მრავალბინიანი საცხოვრებელი სახლი „მანა ჰაუსი“

კორექტირების შედეგად მოცემულ სართულზე განხორციელდა შემდეგი სახის ცვლილებები:

გეგმა
-3.30 ნიშნულზე

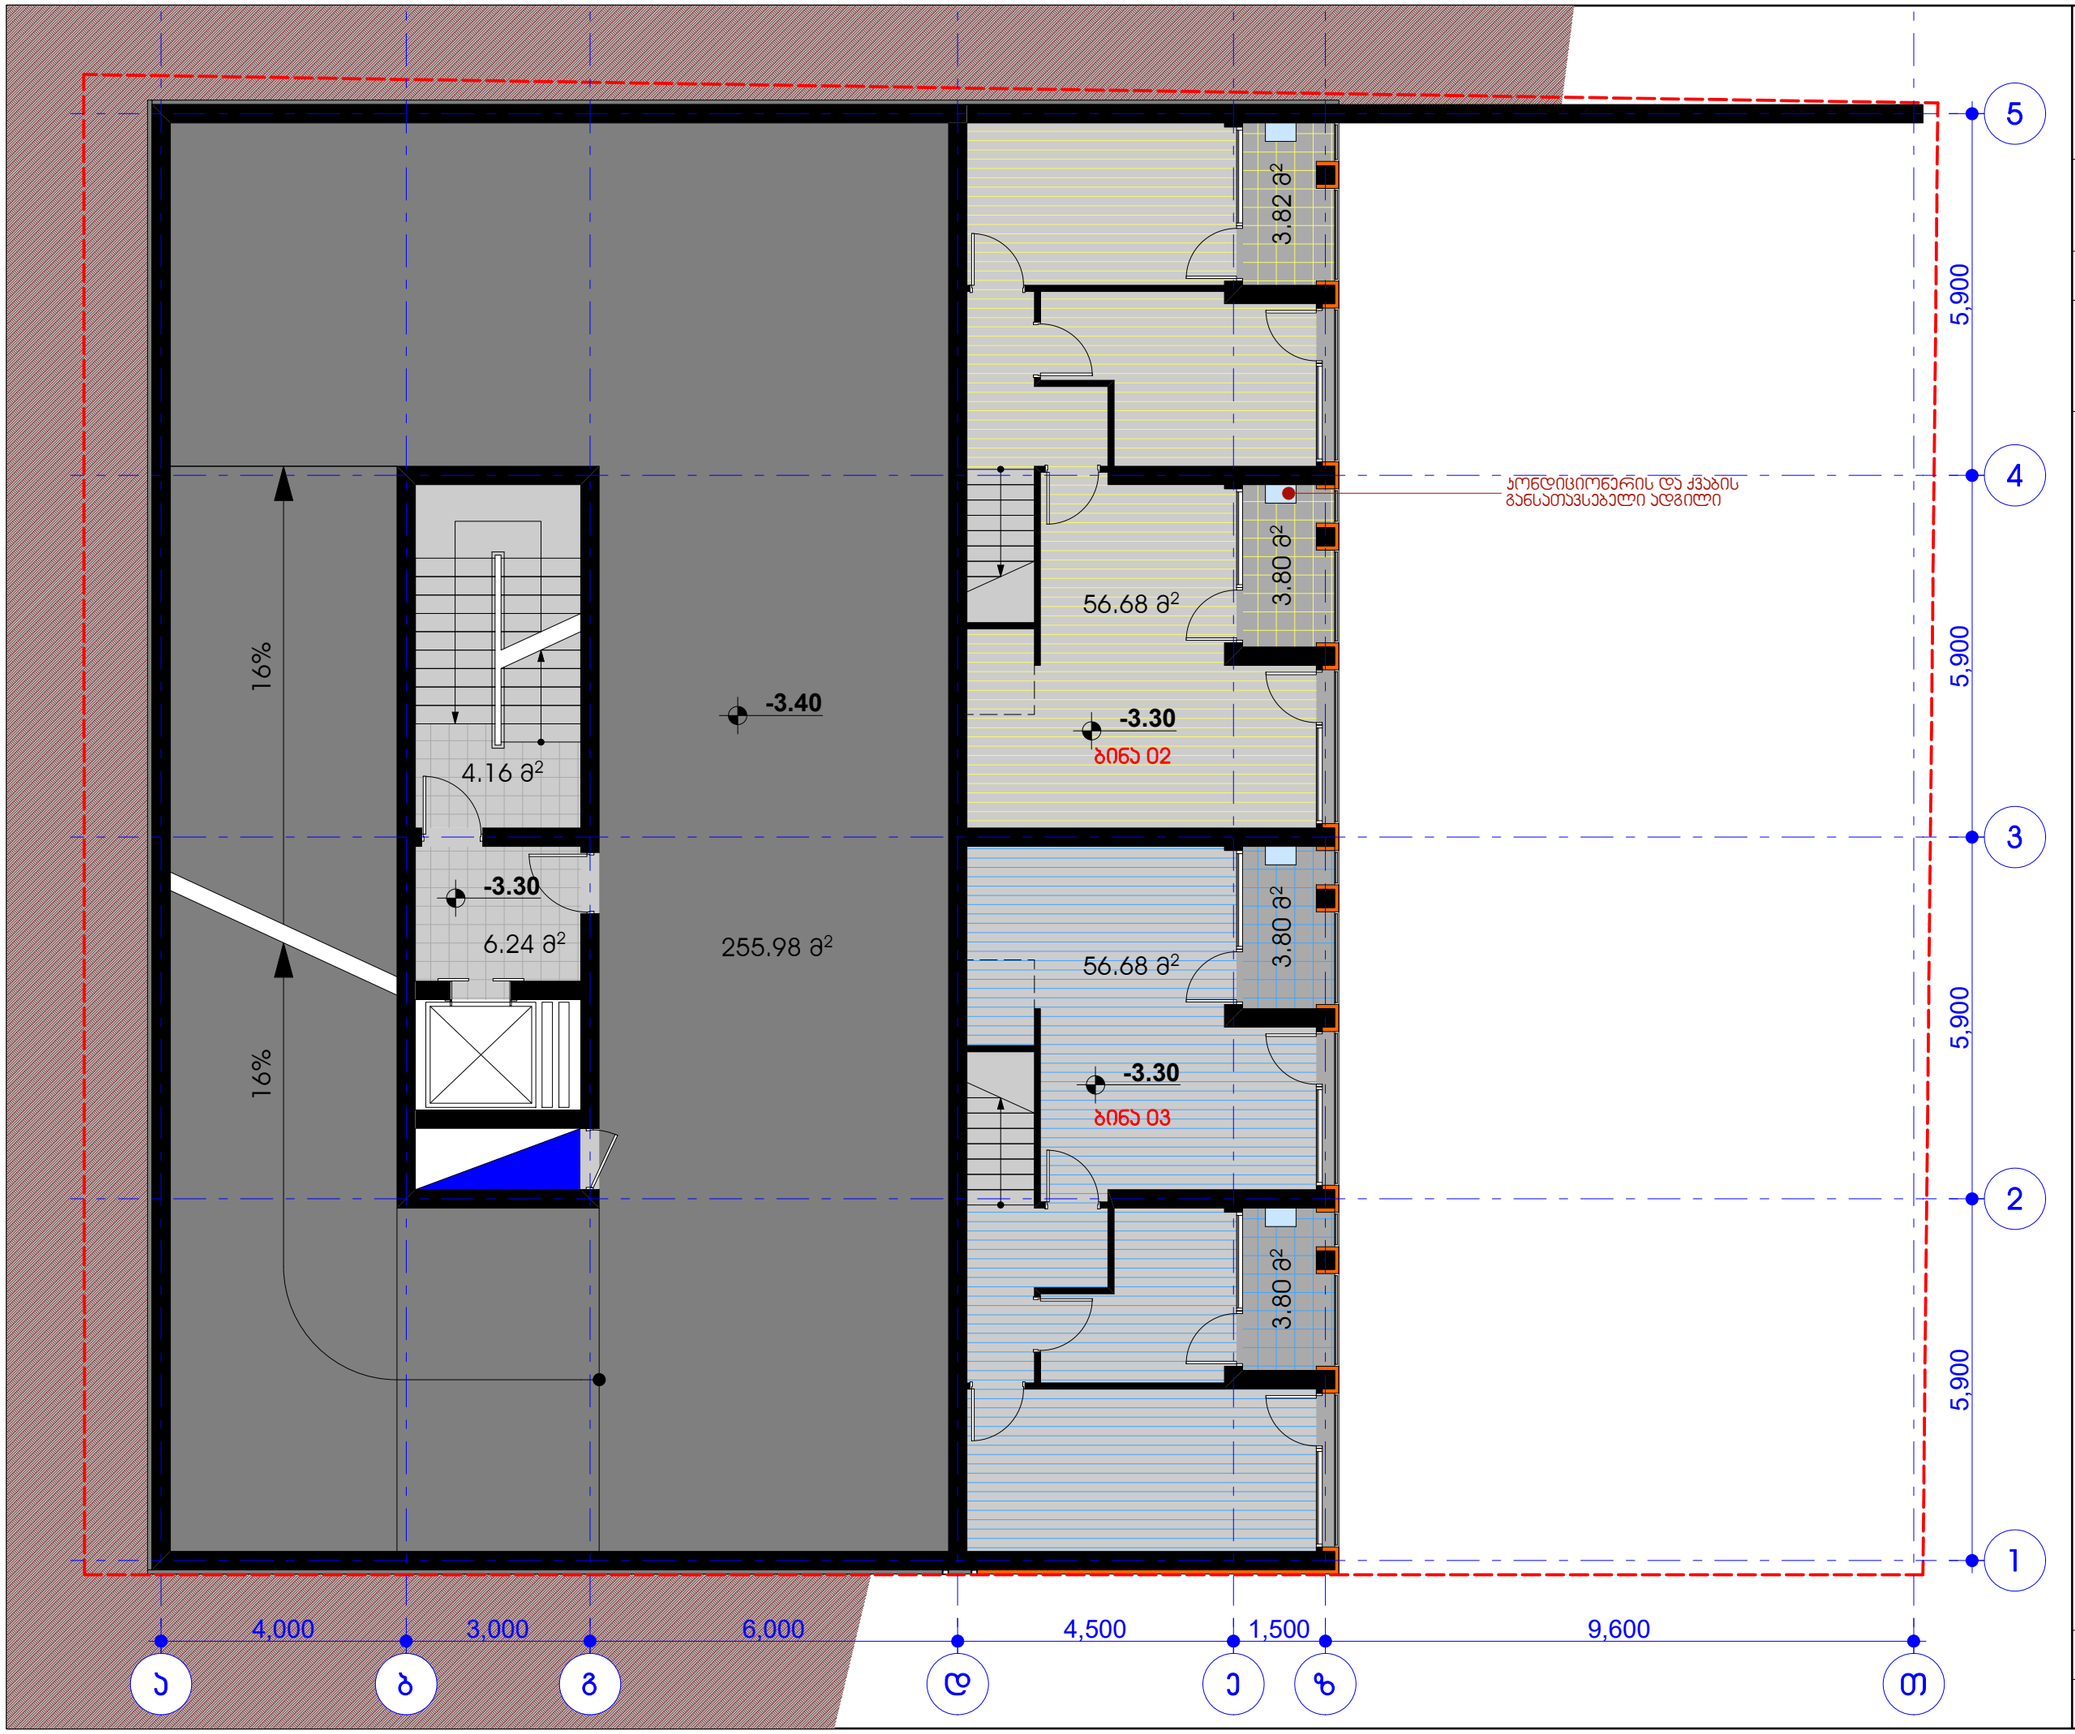
პანდუსის მიმართულება "3" ღერძის მიმართ სარკისებულად შეიცვალა.

მცირე ცვლილება განიცადა შენობის მოპირკეთებამ.

გეგმა
+3.30 ნიშნულზე

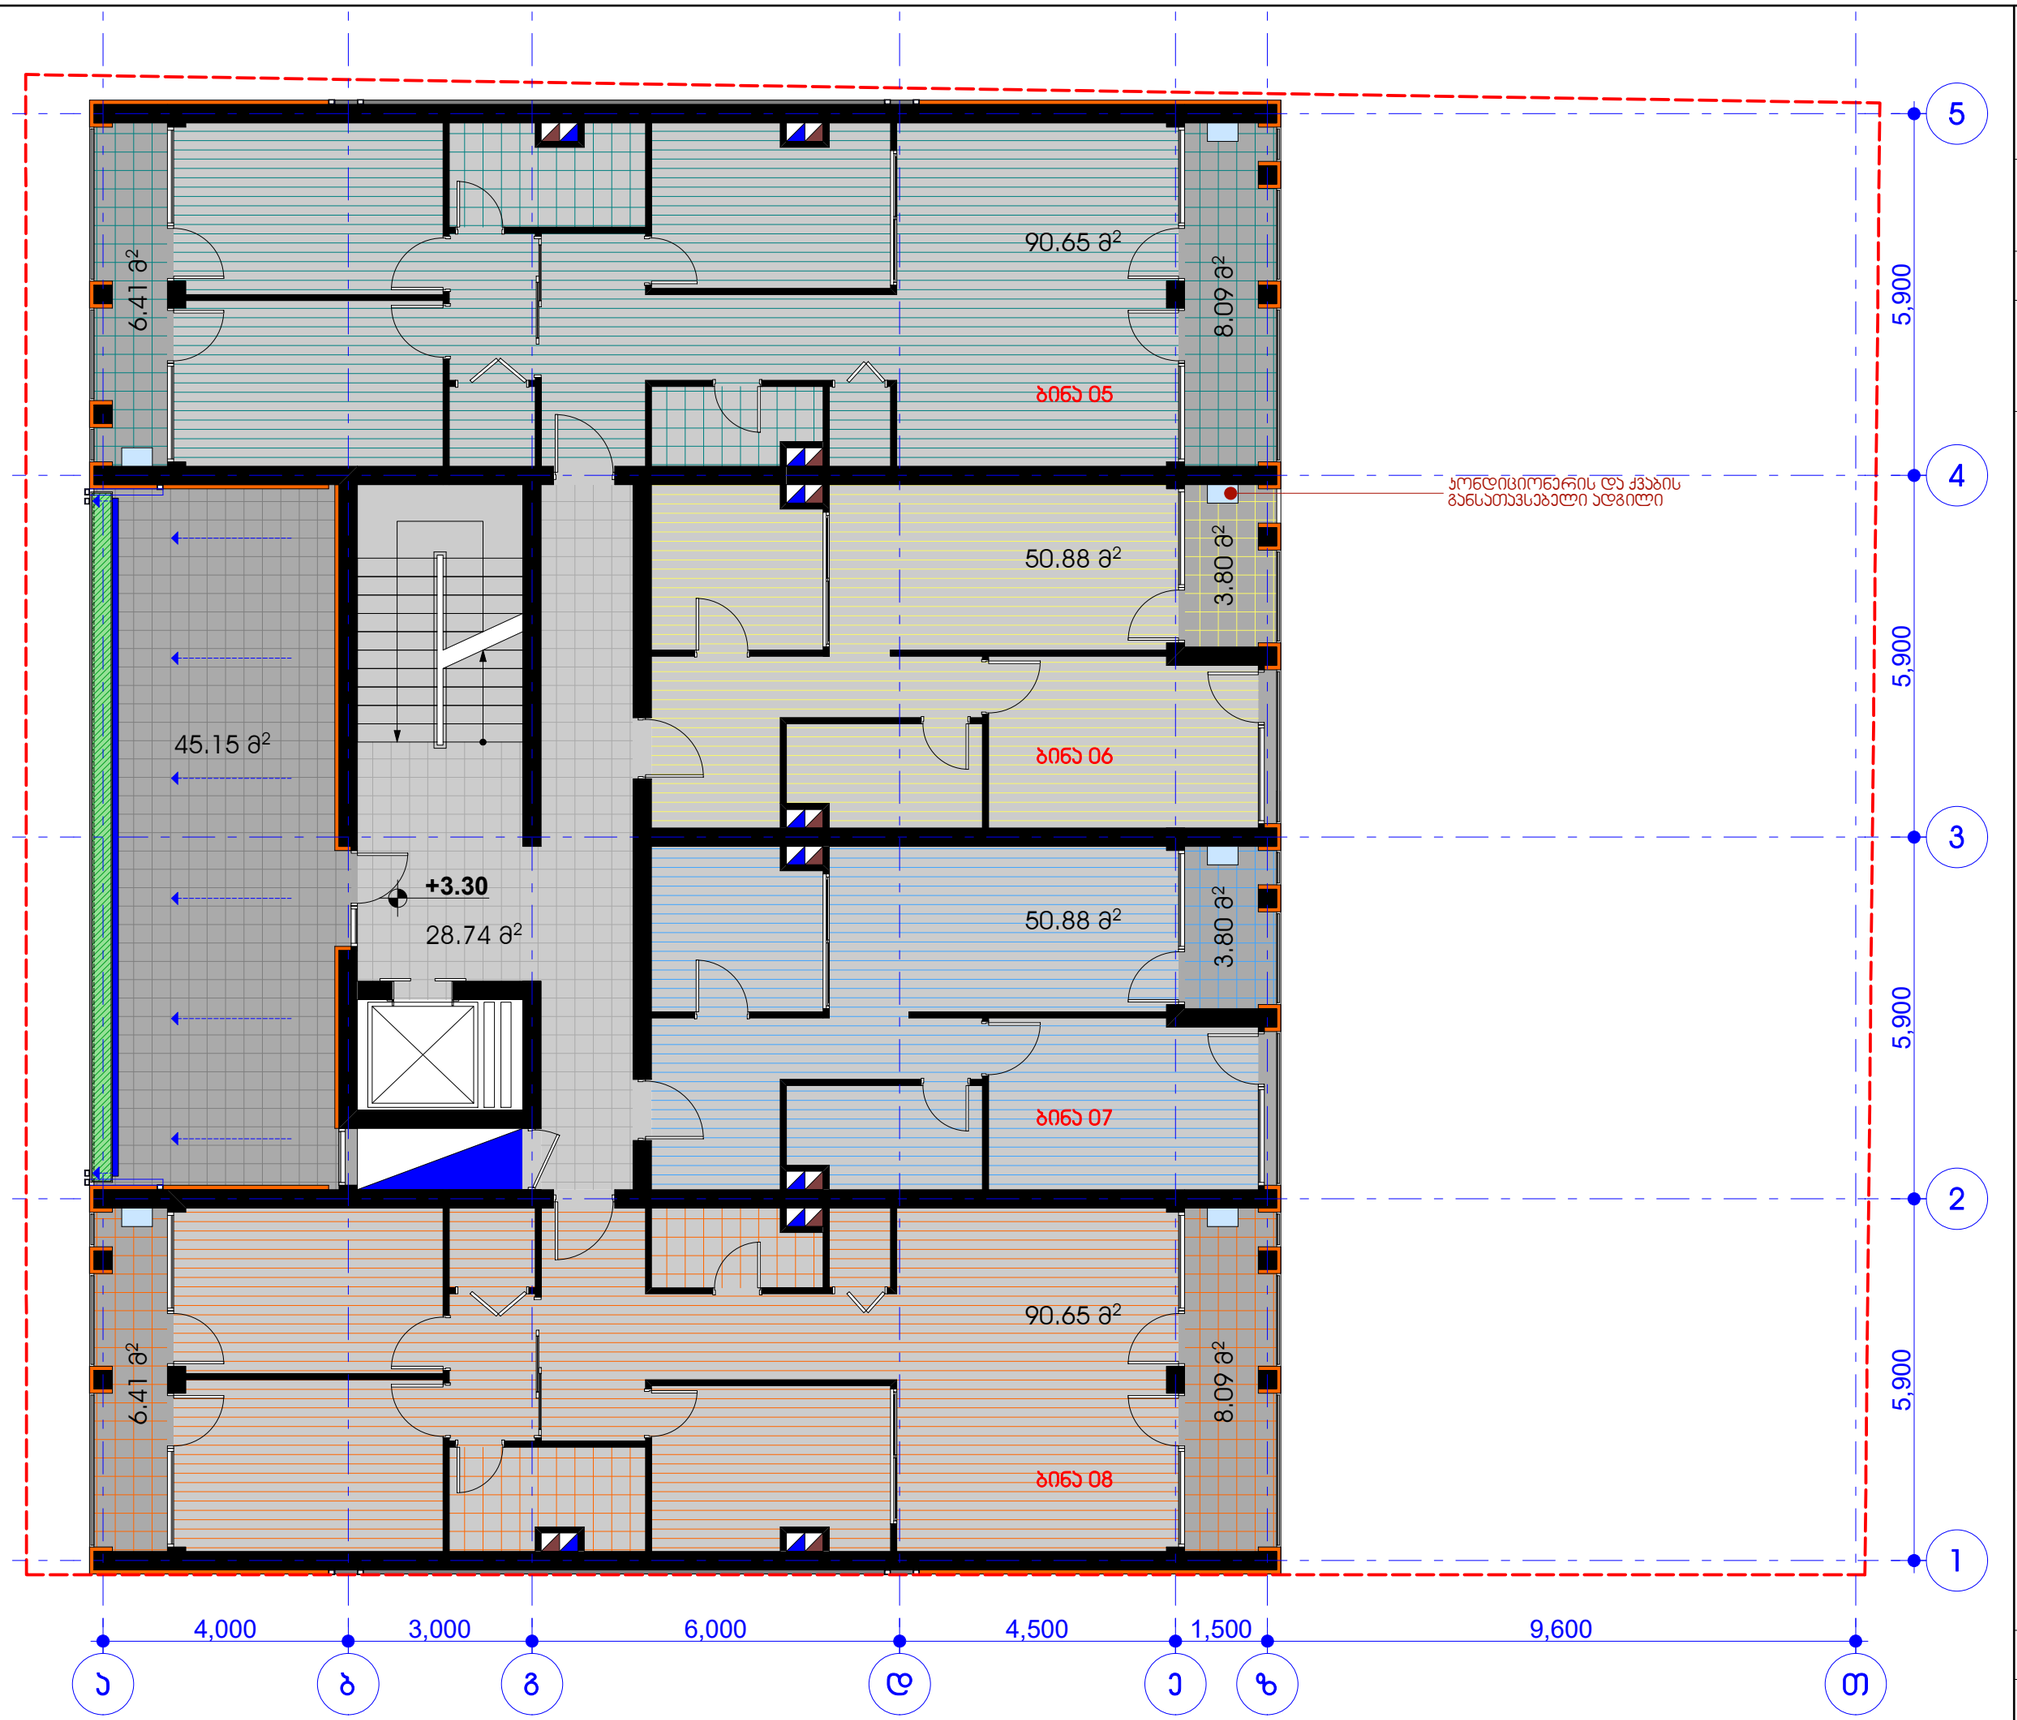
"ბ" ღერძზე შეიცვალა ღიობები.

მცირე ცვლილება განიცადა შენობის მოპირკეთებამ.

გეგმა
+6.60 ნიშნულზე

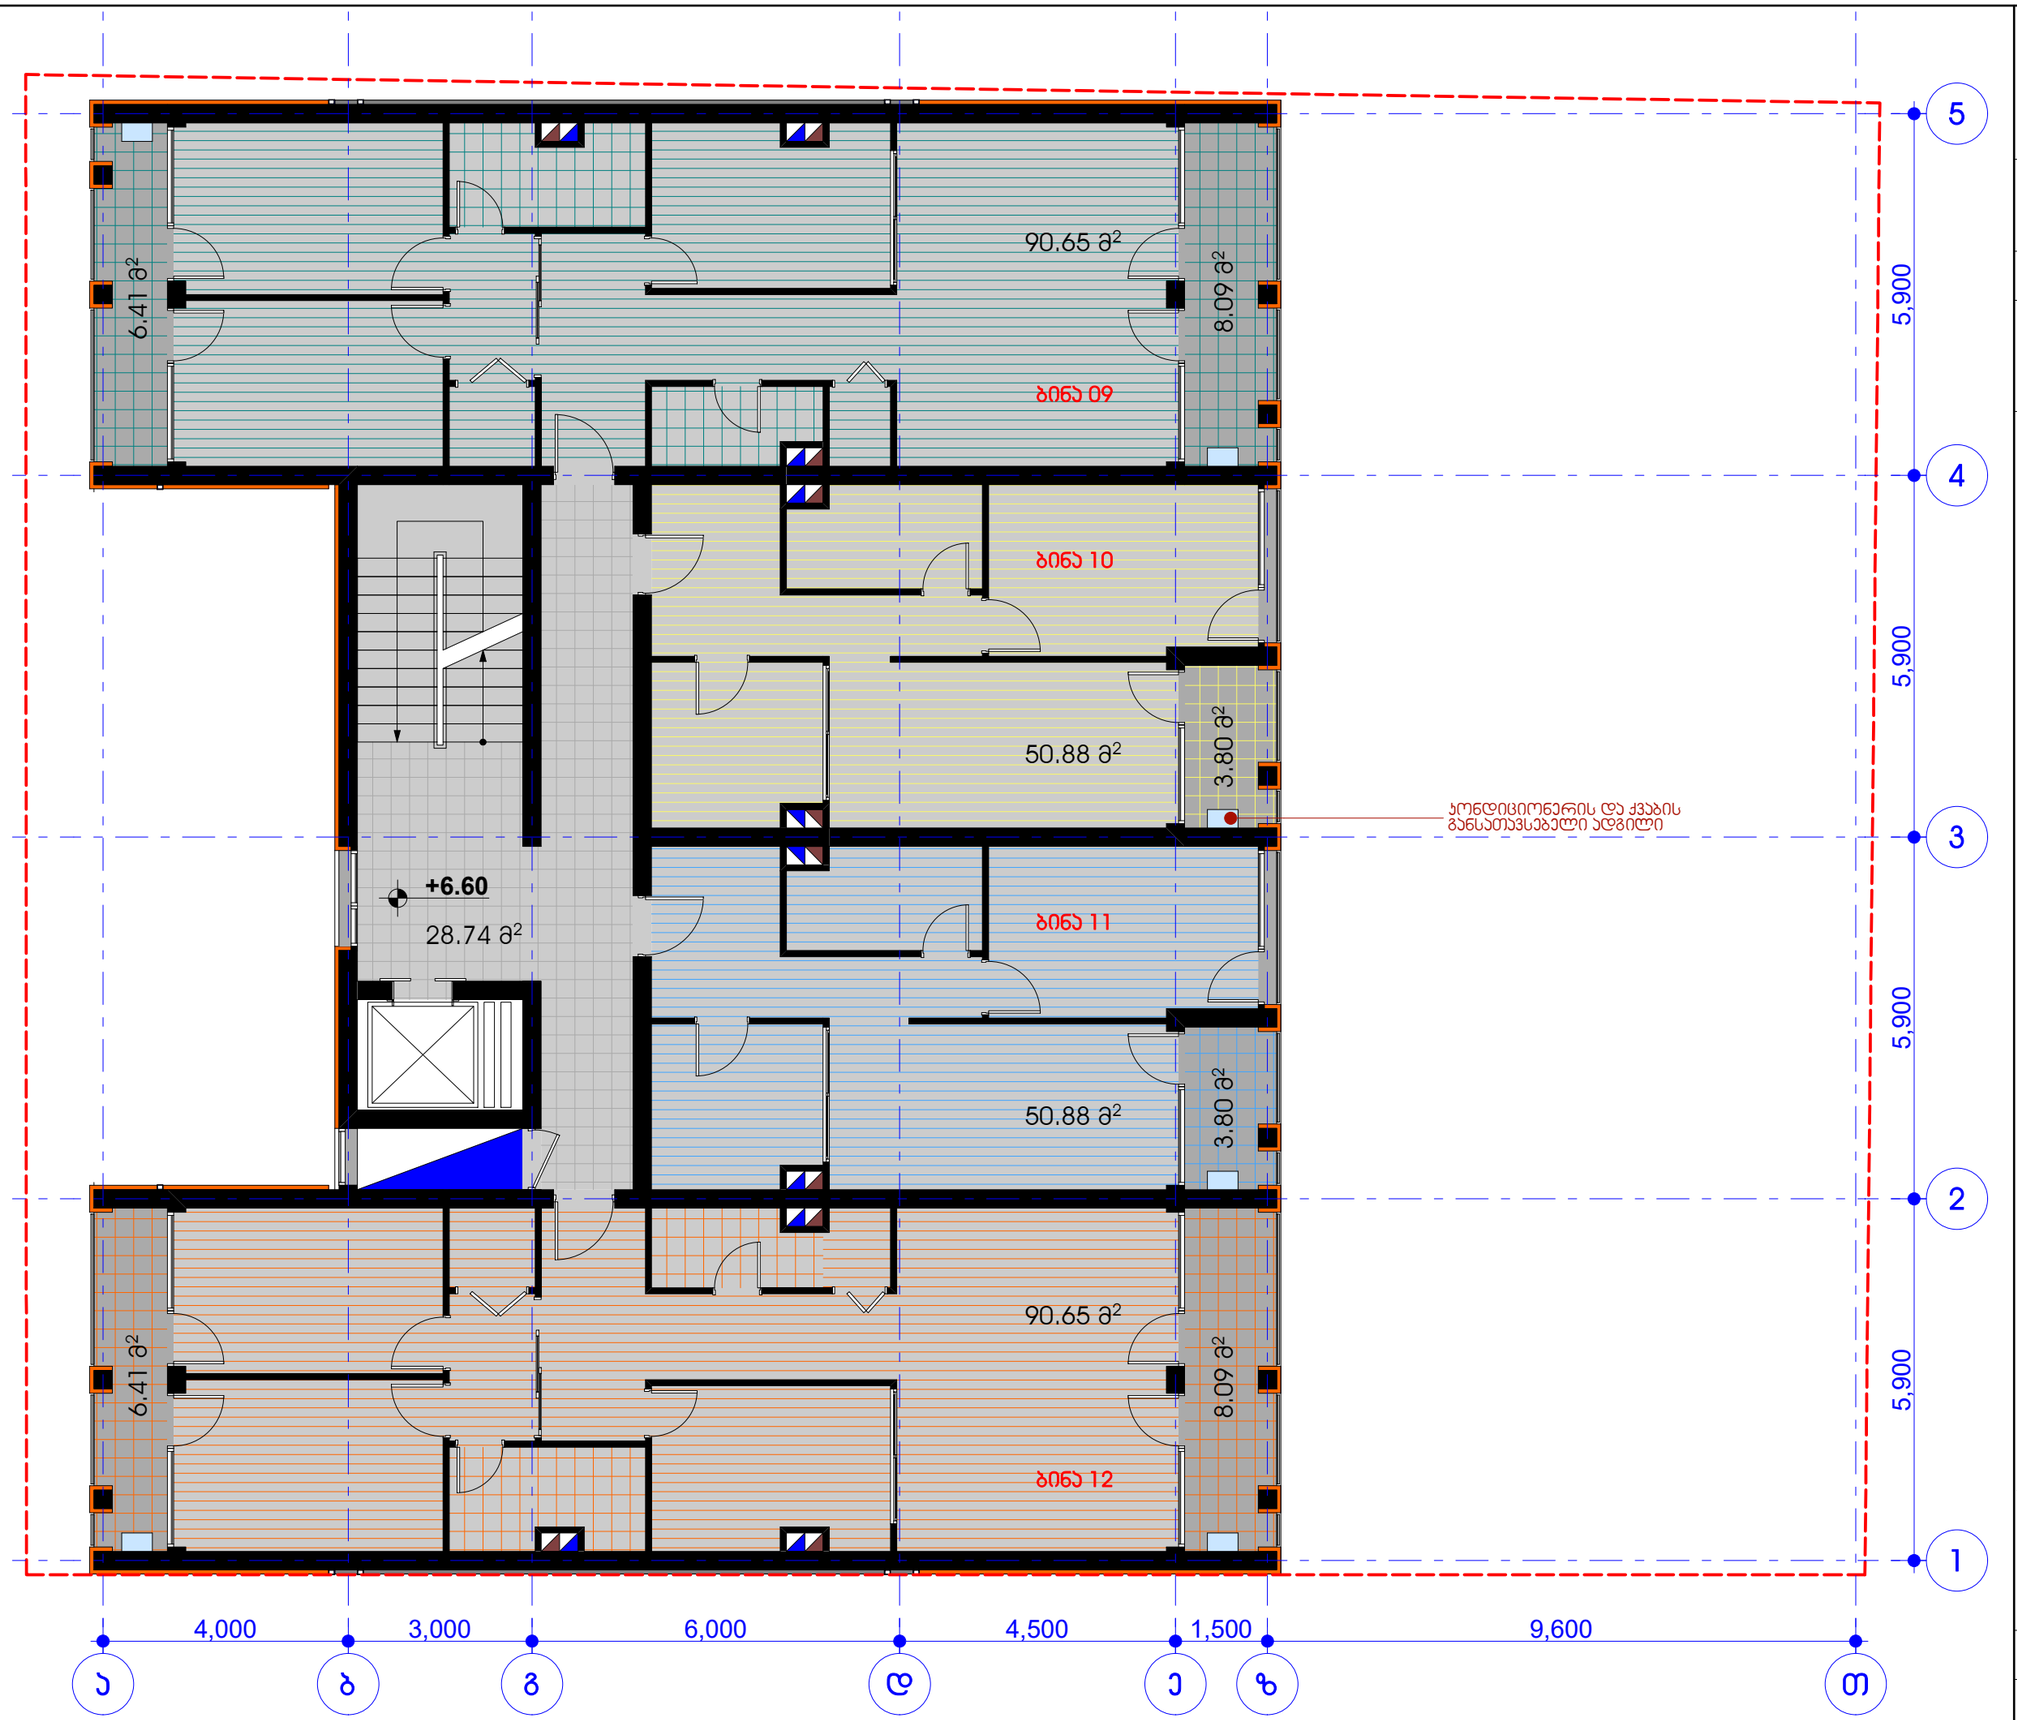
აღნიშნული სართული დაემატა.
